Objednatel: Středočeský kraj	Obec: Jílovíště, Vrané n. V., Trnová, Měchenice, Davle, Hradištko, Štěchovice, Slapy	Kraj: Středočeský
Akce: II/102 HR. HL. MĚSTA PRAHY-ŠTĚCHOVICE, REKONSTRUKCE, ETAPA I	Datum: 2/2020	Stupeň: RDS
Objekt: SO 251 – OPĚRNÉ ZDI – PRAHA-MĚCHENICE – VLEVO OPĚRNÁ ZEĎ 12 – km 5.529–5.780	Souprava	Č. přílohy: 12.401
Příloha: DEMOL. LÁVKY – TECH. ZPRÁVA

Akce: II/102 hr. hl. m. Prahy – Štěchovice, rekonstrukce (1. etapa)

Věc: Stanovisko TDS k návrhu ZBV č. 14 101+SO 111 Rekonstrukce vozovky a úprava zemního tělesa.

Zhotovitel stavby dne 10. 11. 2022 předložil TDS doplněný návrh ZBV č. 14 101+SO 111 Rekonstrukce vozovky a úprava zemního tělesa – změny s), t), v), w), x), y), z), aa) (ver.5).

PŘÍČNÝ ŘEZ NA MOSTĚ – ŘÍMSA DLE PDPS, MÍSTO SVODIDLA ZÁBRADLÍ

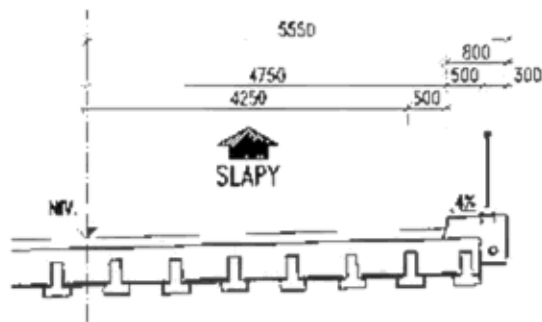
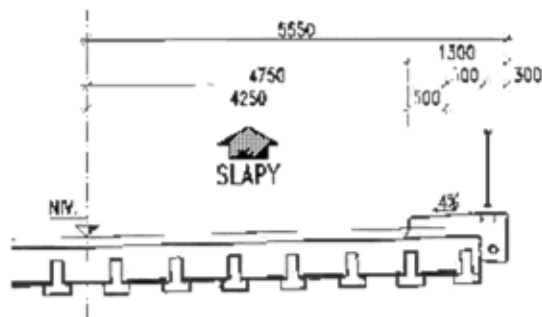
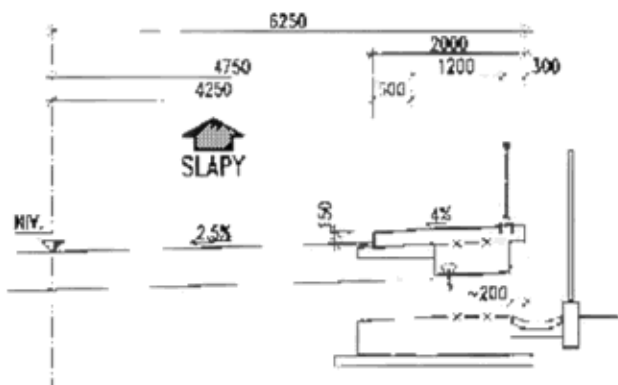
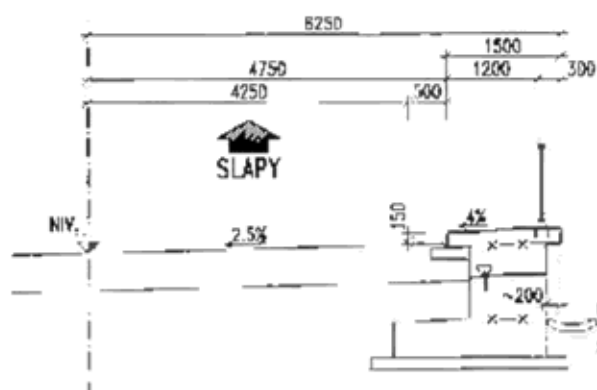
- 1) NA MOSTĚ OCELOVÉ ZÁBRADLÍ
NA OP. ZDI ZÁBRADLÍ
- 2) DOLUŠNÁ POLOHA OBRUBY ŘÍMSY NA MOSTĚ A OP. ZDI
ALTERNATIVNĚ LZE POLOHU OBRUBY ŘÍMSY SJEDNOTIT
